Bauvorhaben:
**Sanierung und Umnutzung
Bahnhof Bad Freienwalde 2. BA**
Am Bahnhof 1, 16259 Bad Freienwalde
Gemarkung: 121209 Bad Freienwalde, Flur: 002, Grundstück:
290. 291, 292

± 0,00 = 5,46m üNN = OK FFB EG	
Planungsphase: Ausführungsplanung	Maßstab 1:50
Planbezeichnung: Grundriss OG - - Endzustand - Gesamtplan M1:50 - Blatt 2	Blattnummer G3103 Index B
Geprüft: Olaf Beckert BDA	Projektnummer 2022-08
Gezeichnet: Tomasz Ryba, Marion Beckert	Datum 15.09.2025

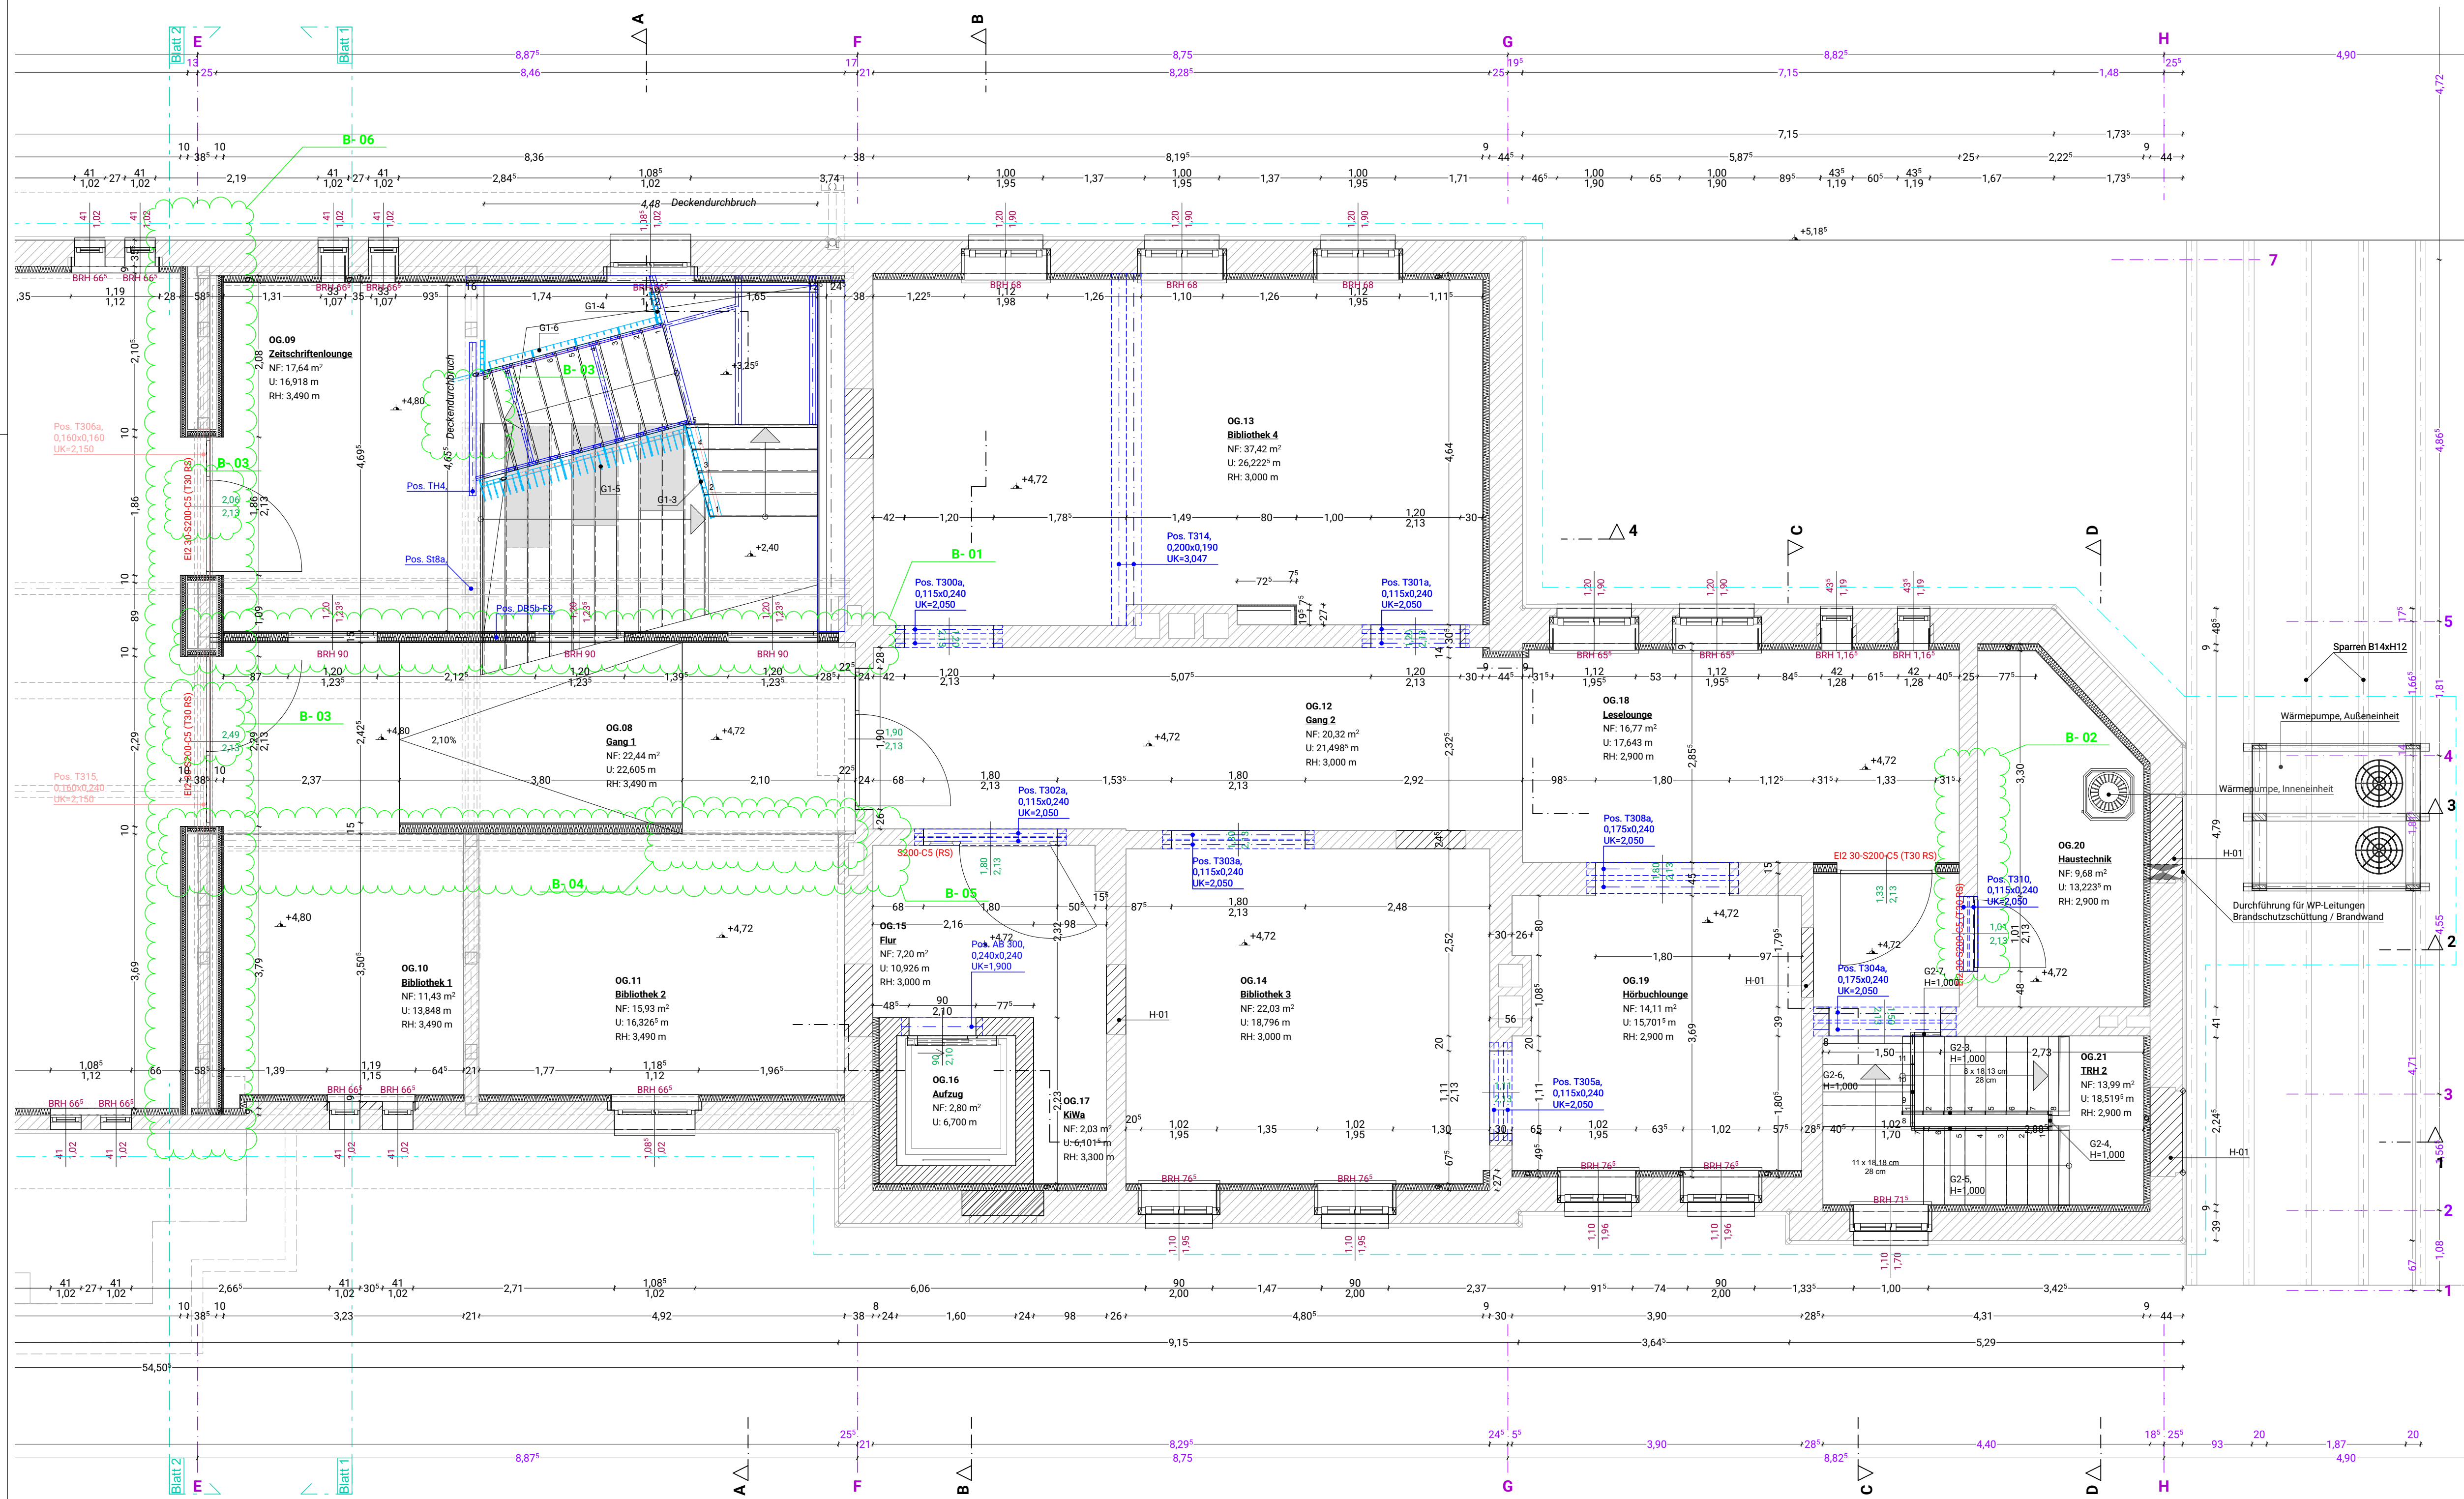
Index	ID	Änderung	Datum
B	B-06	Wand mit dem TB Vorsatzschale verkleiden	15.09.2025
	B-05	bestehende Wand ersetzt mit der TB-Wand	
	B-04	Verschiebung der Öffnung	
	B-03	Stützen zum entfernen - Dachstuhl	
	B-02	Verschiebung der Türöffnung	
	B-01	bestehende Wand mit TB ersätzen
